荃灣路加建繞道與相關擴闊改善工程項目檢討及修訂設計

743TH 號工程項目 荃灣繞道、擴闊荃青交匯處及 葵青交匯處一段荃灣路、以及相關路口改善工程

840TH 號工程項目 荃灣路隔音屏障加建工程

圖號: TWB/1005

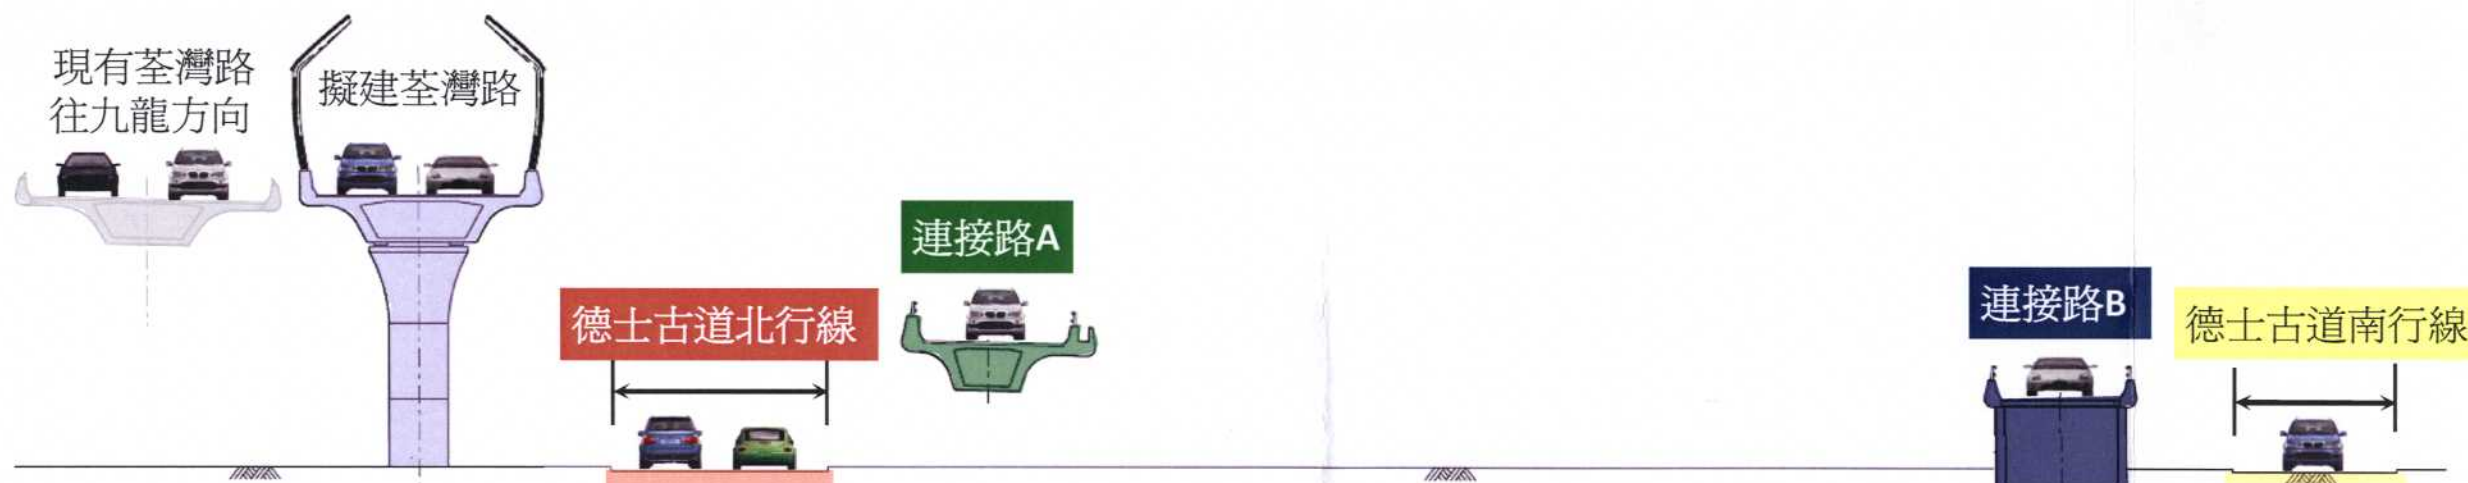
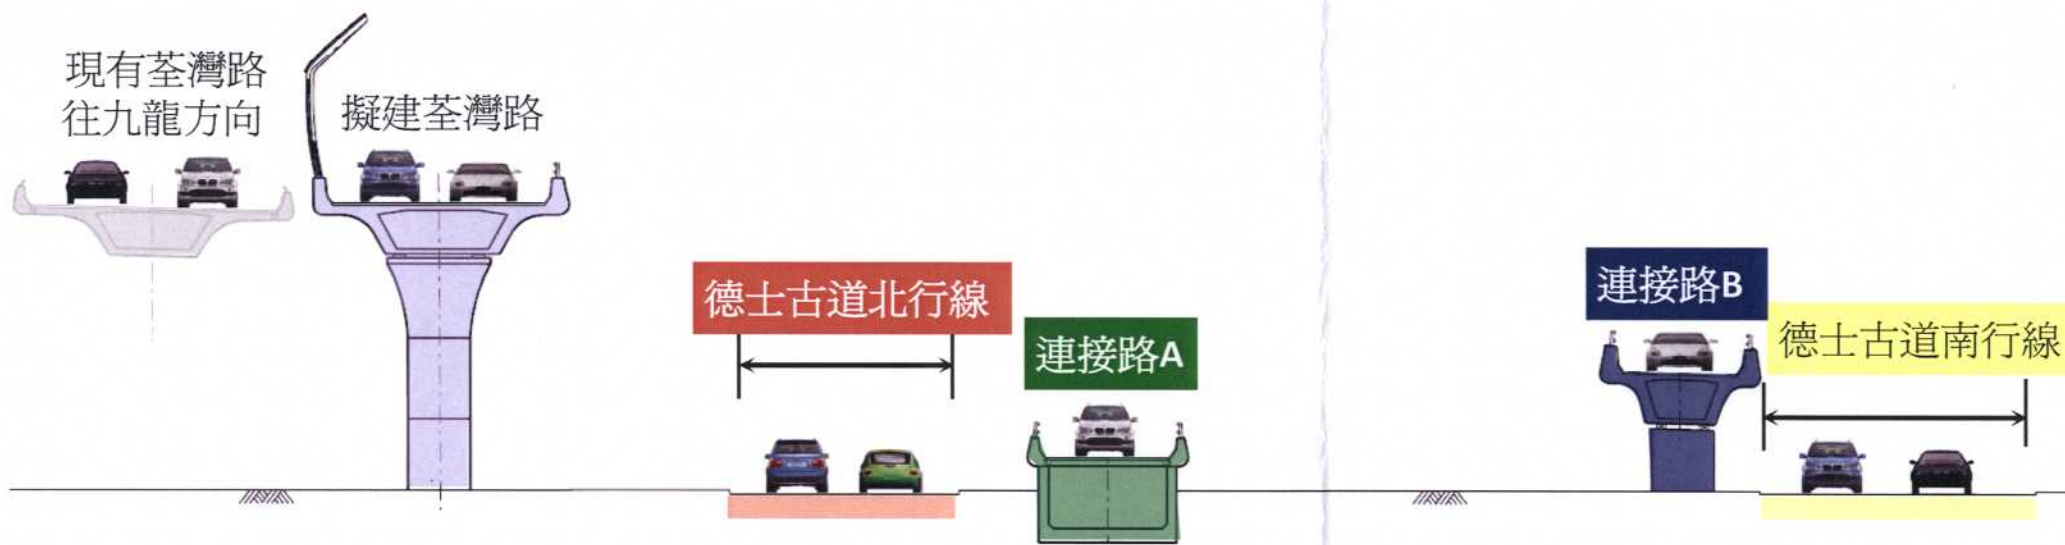
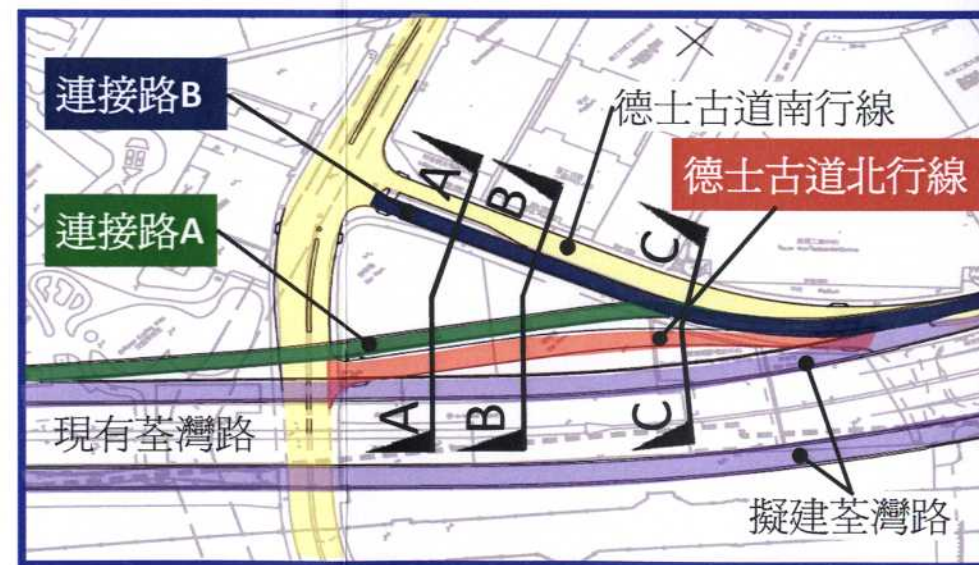
- 建議以連接路 A (請參閱附圖圖號 TWB/1003, 1004 及 1005)取代上文 4.1 段提及的連接路 A (原先方案)，讓新連接路提早與地面道路(德士古道)連接，從而減少對現有鄰近工業大廈停車場使用者的影響。此外，橋墩的位置亦不會在現有行人路上，另外亦方便建造連接路 B(詳情見下段)。
- 現時德士古道與馬頭壩道之間的工業區道路較為擠塞，因為不少車輛經龍德街，德士古道，荃青交匯處，荃灣路前往葵青及九龍。經過檢討後，建議增加連接路 B (請參閱附圖圖號 TWB/1003, 1004 及 1005)連接現有永順街及馬頭壩道至新建的荃灣繞道，減少依賴龍德街往荃灣路的車輛，令德士古道與龍德街的交界處及荃青交匯處交通更暢順。
- 在現有青荃路北行線分支出一線新的連接路 C (請參閱附圖圖號 TWB/1006)，直往九龍方向，令由青衣往九龍的車輛不需使用荃青交匯處。

標題: 連接路 C
圖號: TWB/1007

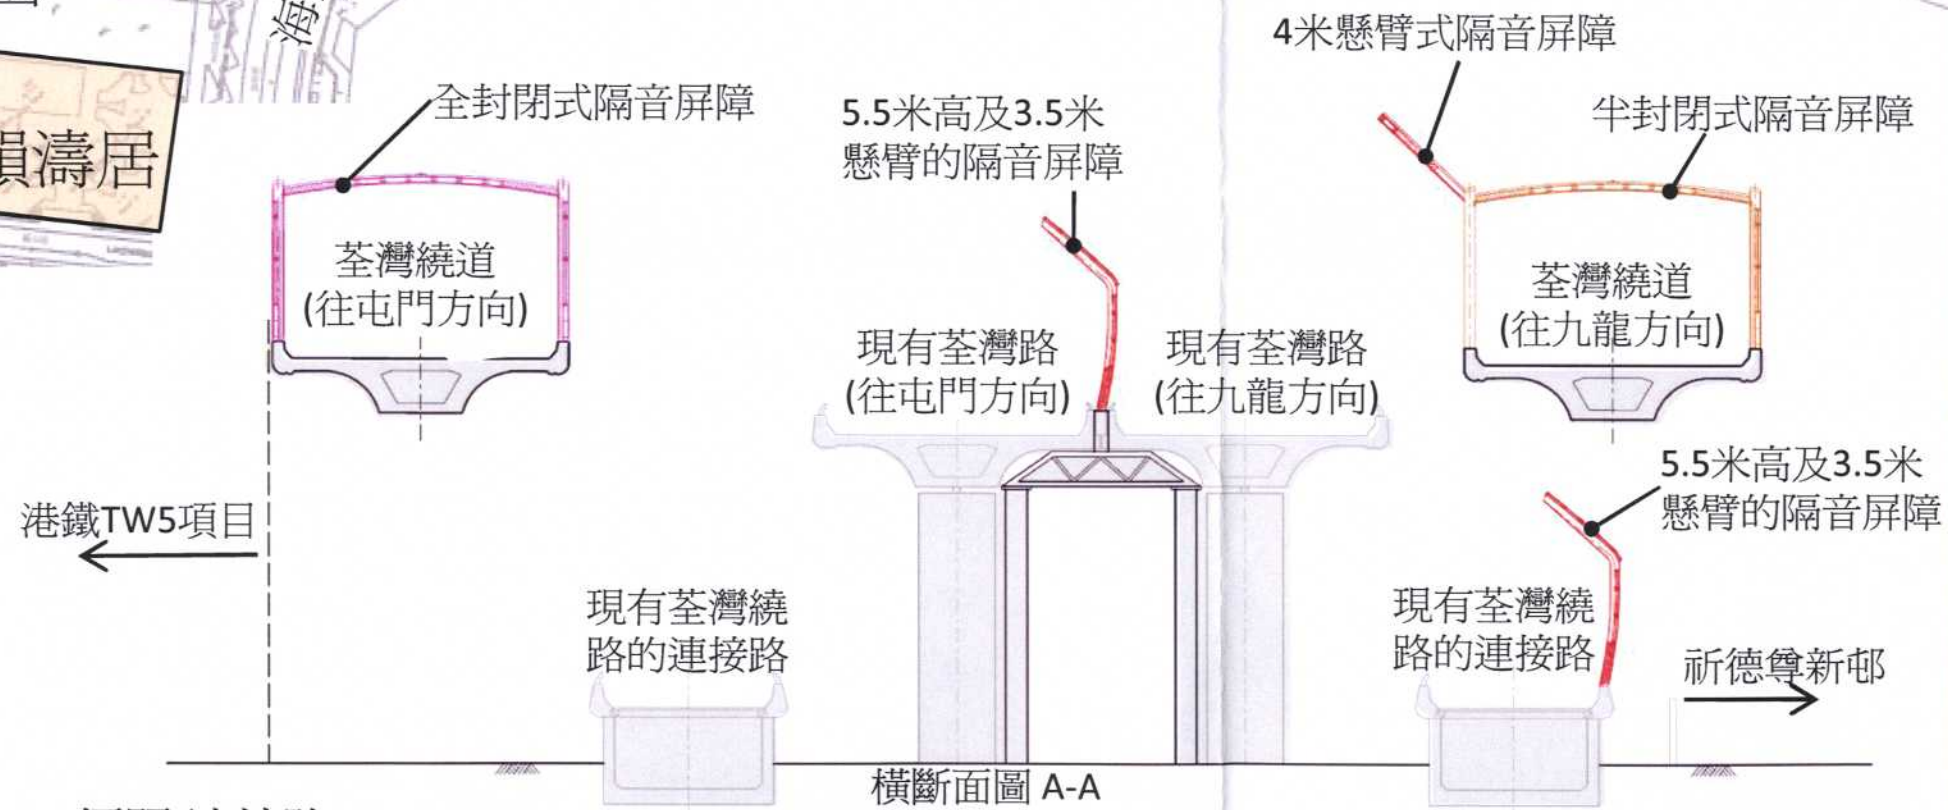
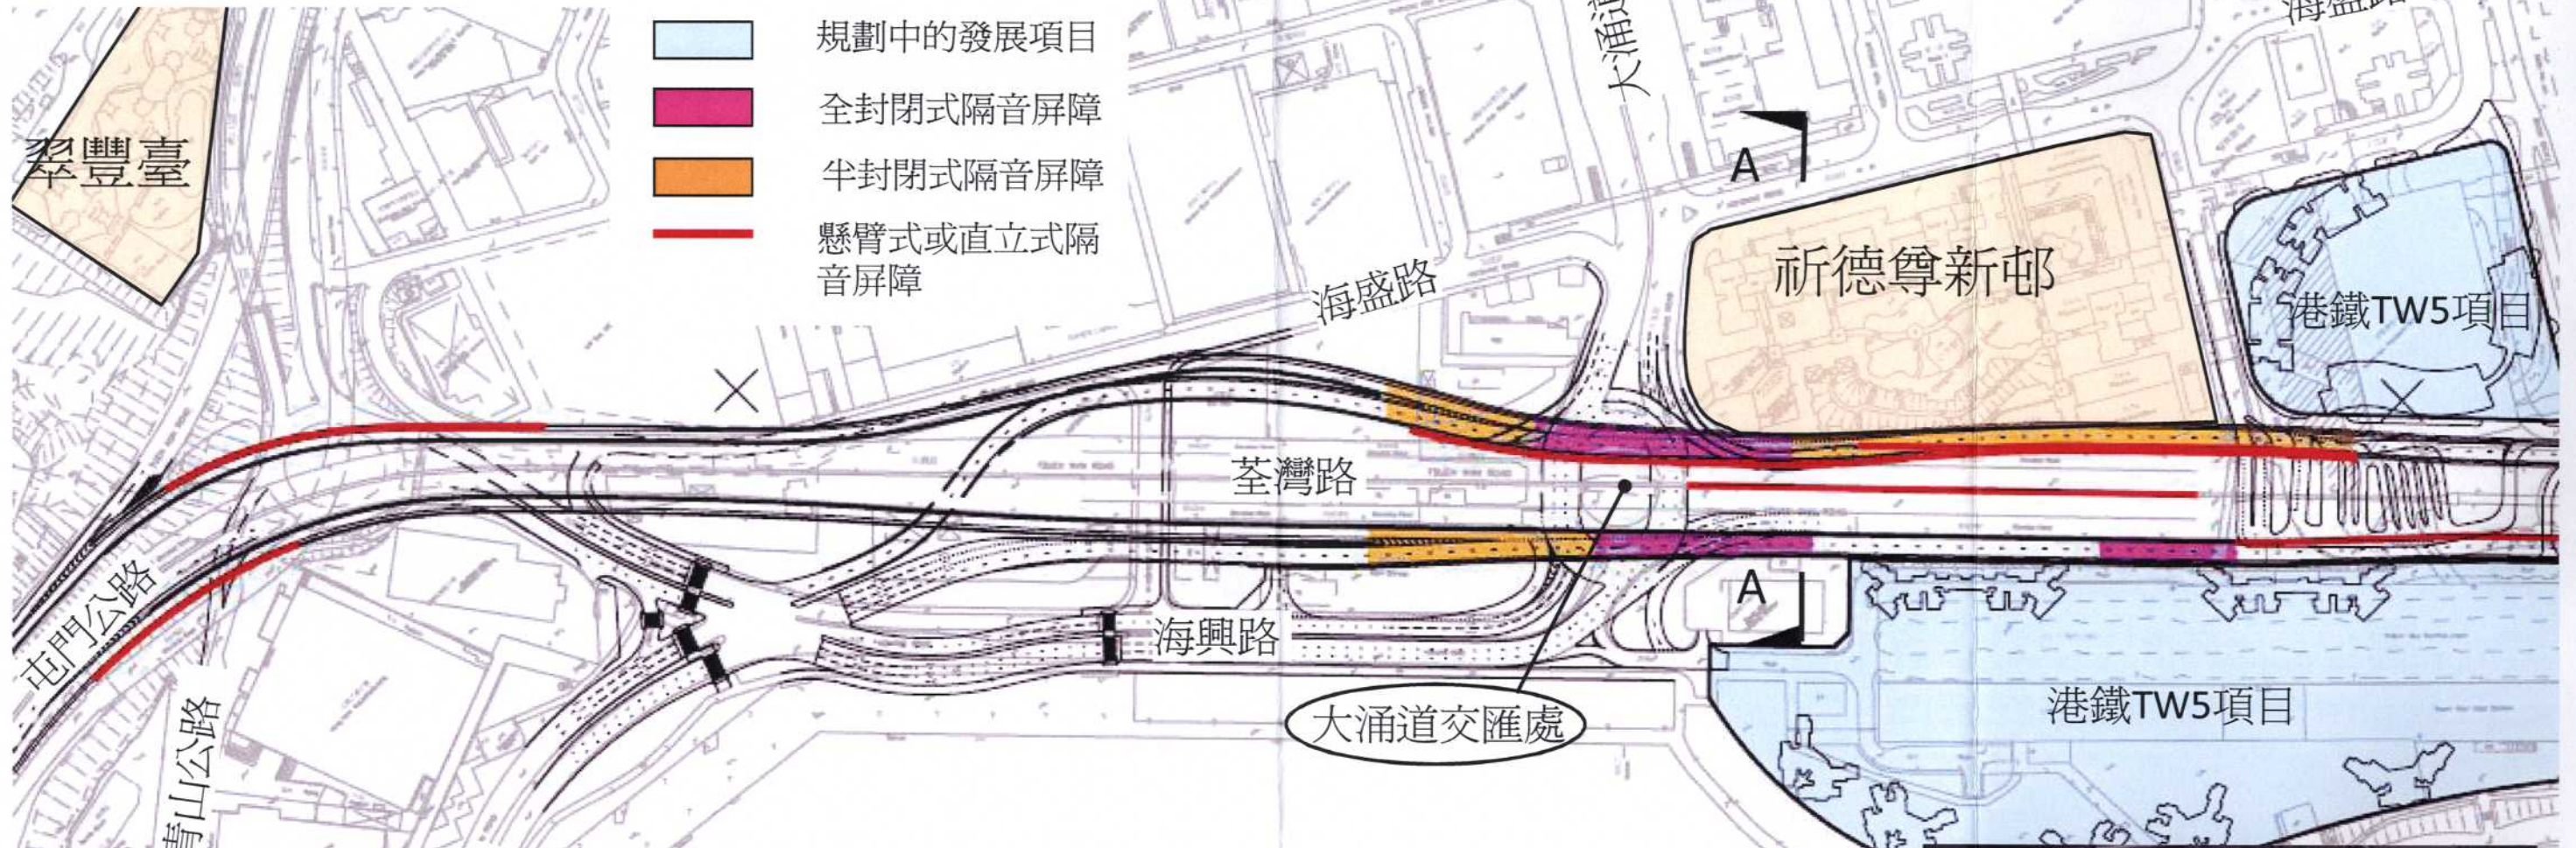
- 5.1 本項目已根據新修訂道路設計方案進行環境影響評估檢討。根據剛完成的環評檢討，整體上與原先方案大致相同。請參閱附圖圖號 TWB/1007 及 1008。在詳細設計階段，顧問會進一步優化設計。
- 5.2 因應新修訂的道路設計，顧問對連接路 A 和連接路 C 亦作出適當的噪音緩解措施建議。請參閱附圖圖號 TWB/ 1008。在實施建議的噪音緩減措施後，新建道路噪音水平將會符合「環境影響評估程序技術備忘錄」中所規定的交通噪音準則，而新建道路對整體噪音水平影響少於 1.0 分貝(A)。
- 5.3 就現有荃灣路加建隔音屏障，顧問亦檢討了先前的初步構思。現時建議的方案跟以前初步構思大致相同(請參閱附圖圖號 TWB/1007)。在詳細設計階段，顧問會進一步優化設計。
- 5.4 隔音屏障及隔音罩的設計，除了滿足隔音效果外，亦會儘量採用透光物料，而外形上會多運用流線形的設計，能照顧到外觀上的需要。同時在祈德尊新邨段前的現有荃灣路，將會改用架空構架支撐加建的隔音屏障，除較美觀之餘，亦方便橋底的空間作其他用途。請參閱附圖圖號 TWB/1007。
